À l'attention de Madame la Présidente et des membres de la commission d'enquête publique unique SCoT-AEC et PDM de Golfe du Morbihan – Vannes Agglomération

Objet : Contribution individuelle au projet de SCoT – Contestation des fondements techniques de la cartographie du recul du trait de côte – Demande de rendre un avis défavorable aux dispositions du SCOT concernant le trait de côte, de réexamen et de nouvelle étude indépendante – Parcelle N° AE0023 Baie de Port Navalo, Arzon

« Contribution à l'enquête publique sur le Schéma de cohérence territoriale de GMVA

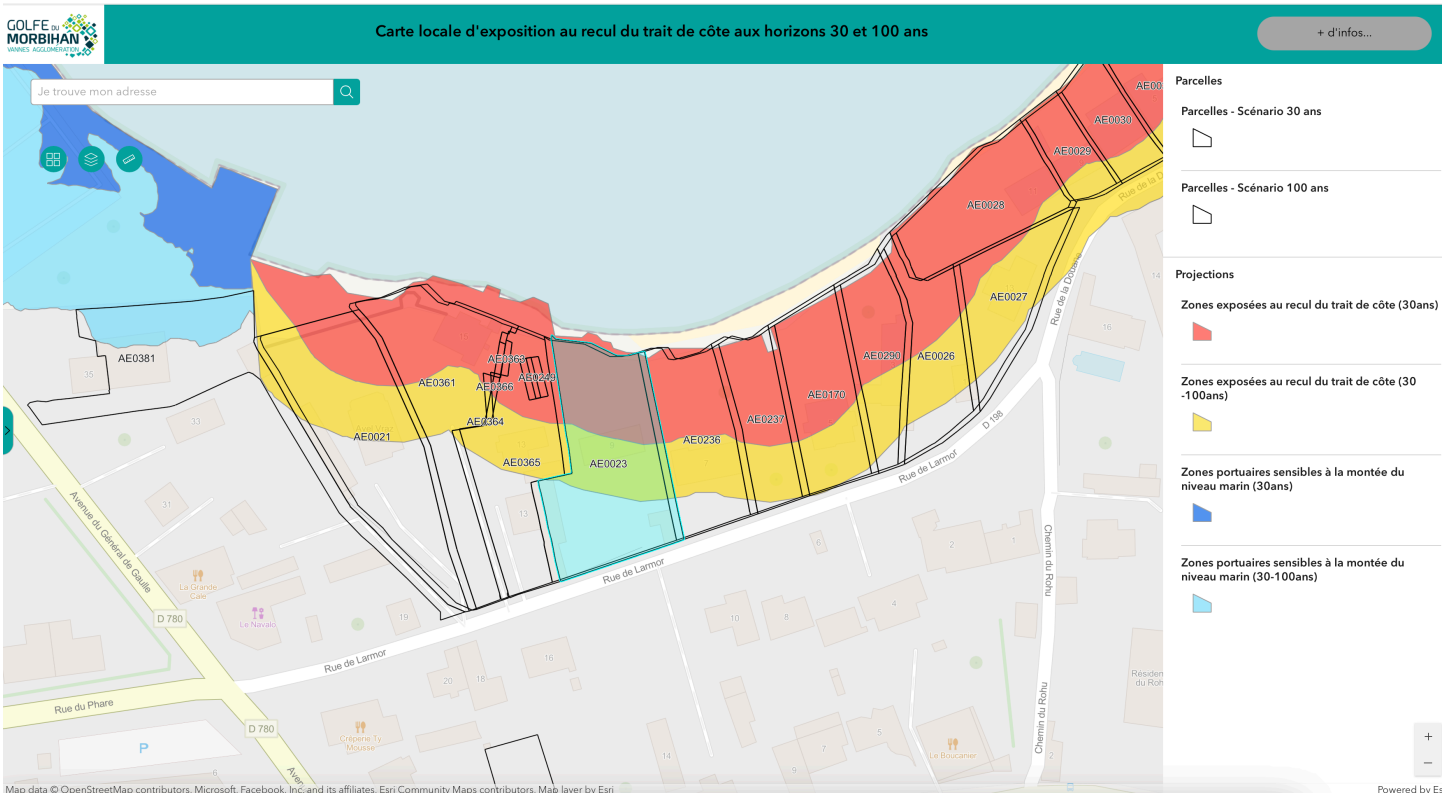
La carte concerne directement ma propriété, qui figure en zone rouge/jaune avec un recul du trait de côte de 20 m à 30 ans et de 50 m à 100 ans (cf ; extrait de la carte en annexe).Sa publication affecte d'ores et déjà directement et immédiatement mes droits de propriétaire puisque la délibération permet au maire de surseoir à statuer sur toute demande d'autorisation concernant des travaux, des constructions ou des installations sur mon terrain, jusqu'à l'adoption définitive de cartes de recul du trait de côte, dans le cadre du PLU de la commune en cours de révision.

Toujours sur la carte applicable à Arzon, établie par ISL et al. et reprise en annexe au SCOT, sur plusieurs pointes rocheuses, **au Monténo, à Penber et au Béchir**, les largeurs des zones rouge et jaune reportées sur la cartographie par ISL et al.présentent un supplément systématique de 5 mètres par rapport aux valeurs que l'on peut calculer en appliquant les paramètres ISL, sans justification retrouvée dans le rapport.

1. **Ne pas considérer la cartographie ISL et al. comme une référence techniquement validée en l'état**, tant que les anomalies signalées n'ont pas reçu de réponse circonstanciée.
2. Demander à GMVA de produire les justifications des paramètres retenus, les données locales utilisées et les règles précises de construction du tracé cartographique.

3. Faire vérifier les secteurs contestés par une analyse diachronique du trait de côte, une expertise géomorphologique locale et une confrontation systématique aux observations historiques.
4. Faire réexaminer les plages de poche, les côtes rocheuses dures, ainsi que les secteurs où un supplément de 5 mètres apparaît sans justification identifiable.
5. Demander que les incertitudes soient explicitement présentées et que leurs conséquences sur les limites des zones soient évaluées avant toute utilisation de ces cartes comme référence pour des décisions d'urbanisme.
